彰化縣烏溪堤防 水岸遊憩廊道串連計畫

工作坊辦理情形說明 簡報

工作坊討論意見辦理情形1/7

行人觸動號誌實際案例照

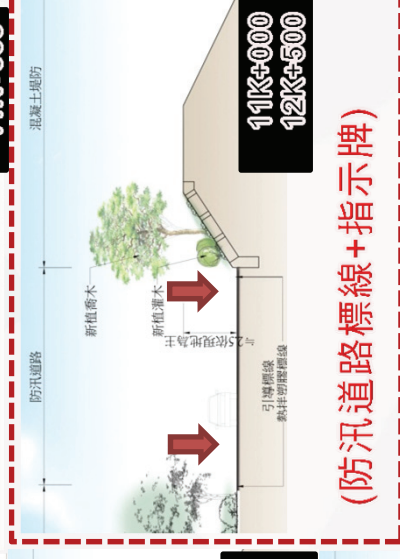
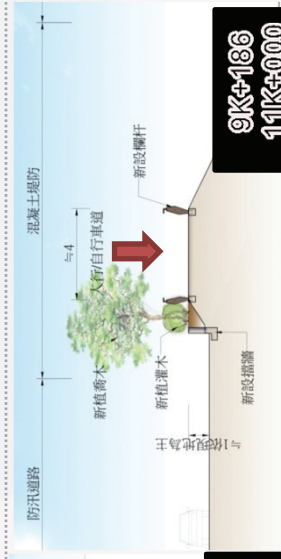
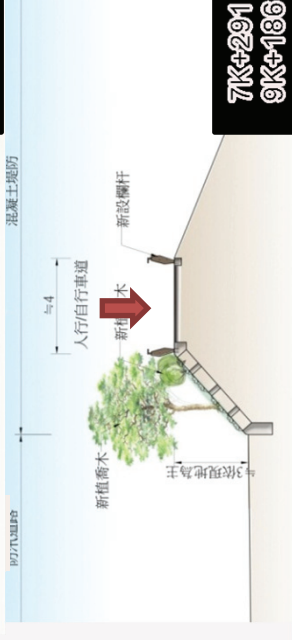
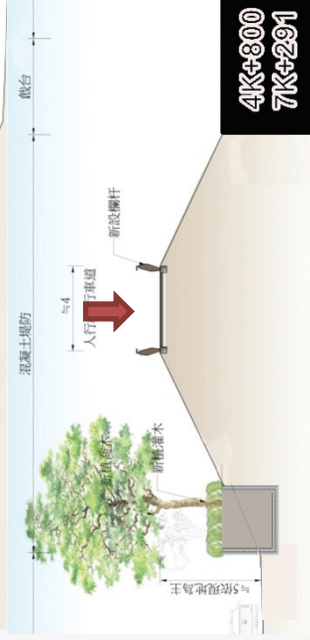
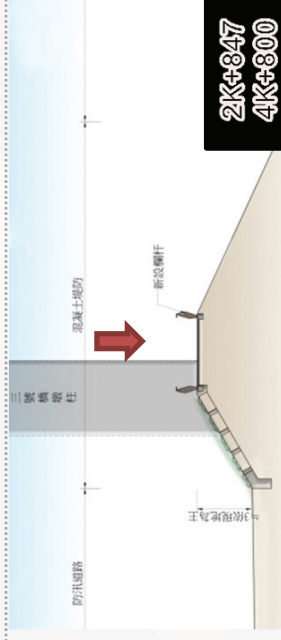
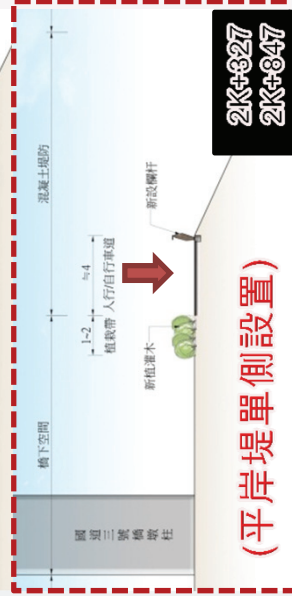
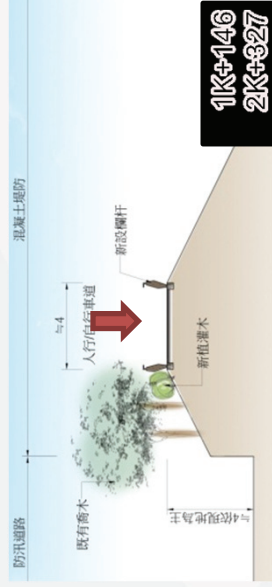
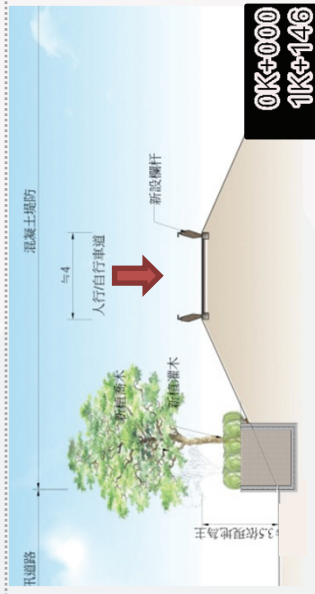
二	和美鎮中寮社區發展協會 總幹事 王麗雲	
(一)	中寮里會認養相關設施，未來完工後之設施維護建議由政府敬悉。 機關辦理。	和美中寮百姓宮前交通節點處，已提出交通號誌改善，配合機關時程會勘相關單位辦理。
(二)	和美鎮百姓公廟至對面公園目前是閃黃燈，因為該路段車流量大且常常有民眾通行，建議可以評估設置紅綠燈，以利民眾通行。	
三	和美鎮建設課 課長 林豐翔	
(一)	路線範圍上、下引道，與中寮社區百姓公休憩區，與聯絡道間之交通安全請詳加注意，以維護交通安全(平時聯絡道車速快，需有相關機制於重要點讓車速減緩)。	相關說明如下： - 上下引道部分皆以既有越堤坡道為主，並設置相關警告標誌辦理。 - 和美中寮百姓宮前交通節點處，已提出交通號誌改善配合機關時程會勘相關單位辦理。
(二)	全線寬度4公尺是否一致？因堤頂風力大需有足夠之車道寬(雙向通行)及兩側安全措施，以維護安全。	相關說明如下： - 本廊道建立以既有堤頂為主要路線，寬度則配合現況調整，整體寬度約4m。 - 廊道兩側皆已設置欄杆，安全無虞，除平岸堤段因無高差危險之虞處不加以設置。
(三)	在嘉卿路之截斷點請妥為銜接處理。	以方式指示牌加以引導接往嘉卿路。

建議可依第二百二十八條，
第二、三項辦理。

彰化市議題回覆說明1/2

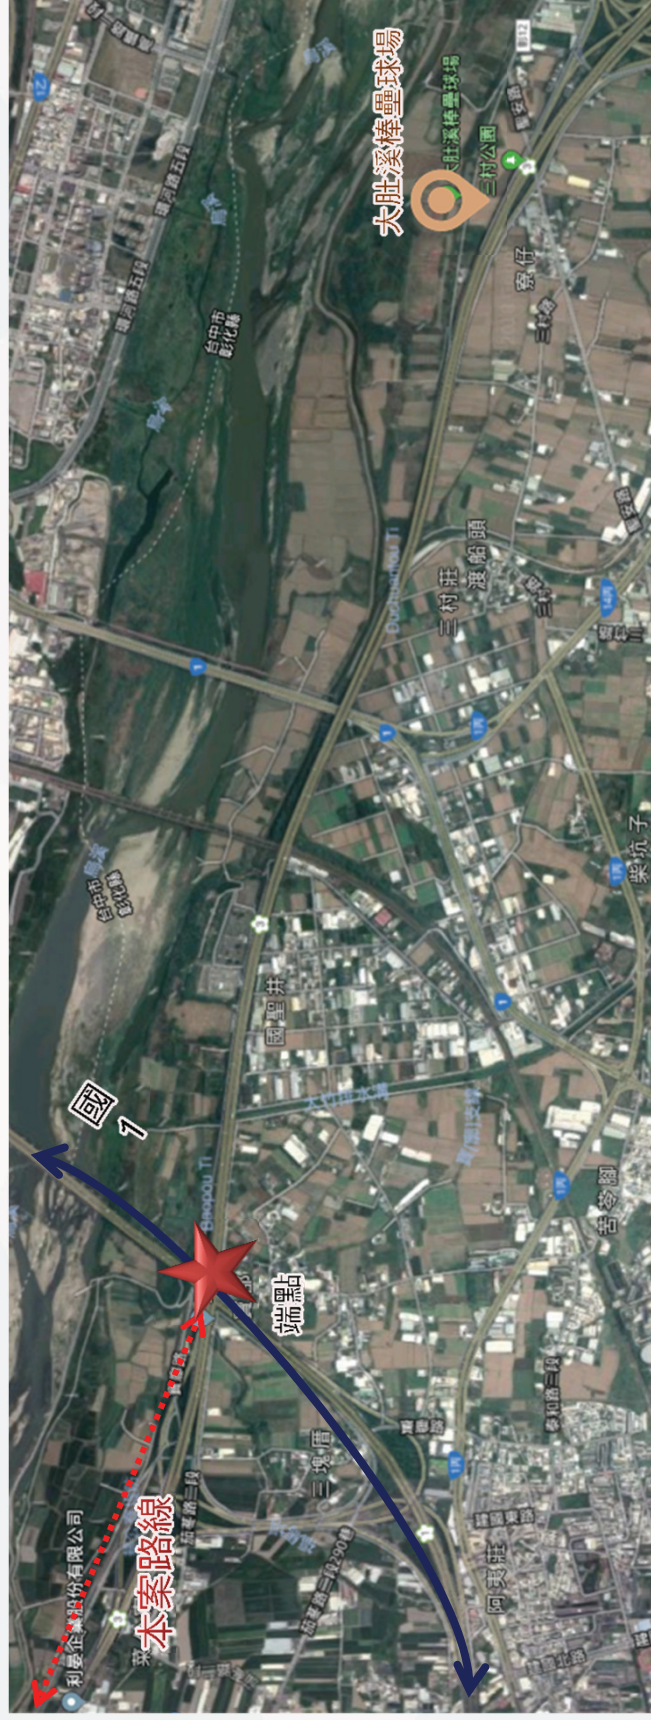
彰化市公所工程司鄭智元	
(一)	彰化市市徽代表公所簡報資料市徽上面有office字樣不適宜建議修正。
(二)	認養本市在中彰也有志工認養環境清潔一天有三班，5年下來地方也受不了，政府要提供認養誘因，自行車計畫要串聯線西、伸港、和美、彰化等鄉鎮，烏溪沿線要有共生共好之概念，配合沿線周邊開發如在高灘地活用、新北市於高灘地設置露營區等，可增加民眾認養意願。
彰化市實廊里里長 莊景德	
(一)	本計畫烏溪自行車道設計從中山高橋下做為起點上烏溪越堤路，該路段目前上下班時間嚴重塞車(假日更嚴重)，若再增加腳踏車勢必交通打結，若延伸到大竹排水將可減輕塞車之情形。 本計畫烏溪自行車道設計建議彰化縣政府辦理現場會勘，以了解實際狀況。 若堅持原地點建議不要做。
(二)	相關說明如下： 1. 依提案申請範圍，接既有彰化市自行車道，依照意見經評估，廊道長度增加600M，須新設欄杆、鋪面越堤道路、新設灘地串聯道路等，共計須增加經費425萬元。 2. 經評估超出原計畫範圍、經費及與既有彰化市自行車道路線重複，故建議可再行討論及辦理會勘是否併於第二期辦理。

彰化市意見：

- 原設計：依提案申請範圍及接既有自行車道。
- 意見：長度增加600M，須新設越堤道路、新設灘地串聯道路
→ 建議維持原計畫範圍

伸港鄉議題回覆說明2/2

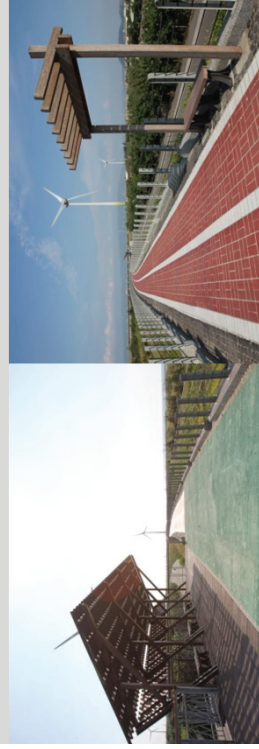
項次		審查意見	辦理情形
六	仲港鄉公所顧問 曾國貴先生	重要性之例證：誠如黎明顧問公司所製作的圖，上面清楚標示google自動顯示『水鳥自然公園』，其位於伸港張玉姑廟旁堤岸的前方。水鳥公園過去曾在烏溪休閒觀光政策被討論，更成為google上的景點。因此，當在談論烏溪廊道，卻完全沒有評估過去既有的規劃，實屬可惜。	
(一)		建議： 1. 重視伸港段在烏溪廊道的價值，並且烏溪廊道需要反映出烏溪觀光的重要，才能達成深度特色觀光及回應地方觀光需求。比如在水泥堤防靠近河道的坡面可以填成遮蔭平台，讓張玉姑廟遊客走出來，直接可以到堤防觀景平台上欣賞風景與賞鳥；同時也可以提供自行車遊客遊賞休息。這部分前瞻水環境計畫烏溪廊道第二期即可規劃使用。 2. 張玉姑廟：可以成為自行車客的腹地，已有現成的休閒空間與廁所，可供遊客使用。因此這片腹地亦可規劃使用。(礙於土地協調取得難度，這部分若不及規劃納入烏溪廊道第二期，但至少上述堤防平台應表現出伸港段之重要性而規劃納入)	說明如下： 1. 本計畫以烏溪堤防水岸遊憩廊道之建立為主，水環境提案之申請範圍為彰化市國道一號至伸港鄉台61號。觀光休閒建設集中於和美段，係為和美鎮爭取多年之中寮和美百姓公之橋下空間使用申請，並逐年辦理施作，先由交通部高速公路局先行完成混凝土鋪面之鋪設，彰化縣政府自籌款400萬另案辦理進行相關設施之設置考量周邊與烏溪堤防緊鄰，未來完工後應有整體景觀觀一致性之建立，故將兩案合併發包。故較易造成獨厚和美鎮之誤會。 而整體烏溪堤防水岸遊憩廊道...等。 2. 因路線較長，依核定之經費僅以基礎工程如：鋪面及欄杆、觀光導覽解說系統之建立，皆未包含周邊遊憩點之改善，故針對周邊遊憩區域及資源之統整尚須整體評估、整體水岸空間規劃，並透過先期效益展現之價值，逐年逐步之投資與建設，方能展現成效。 3. 另針對地方有其相關發展建設之想法可統整提出相關計畫及經費之申請，如營建署「前瞻基礎建設計畫－城鄉建設」城鎮之心工程...等可加以申請。
(二)		3. 河川地：河川地因為生態功能傾向低度開發，但因為張玉姑廟前為過去公部門討論且google標示的水鳥自然公園，以及中時記者採訪各方意見，是否可以有輕簡型的步道或路線。讓民眾可以有親水的機會。但以最低度開發來處理。基於生態維護，不一定會去主張像龍井鄉河川地上的河濱公園，但至少請中央與地方政府，體諒地方的心聲，畢竟會面臨伸港鄉親提及對面龍井鄉重視的觀光休閒那麼多，為什麼伸港鄉只有一個入口意象招牌？都是烏溪旁同等位置，為什麼會差那麼多。

- 烏溪右岸案例-台中市濱海南端自行車道—(分段分期施作)
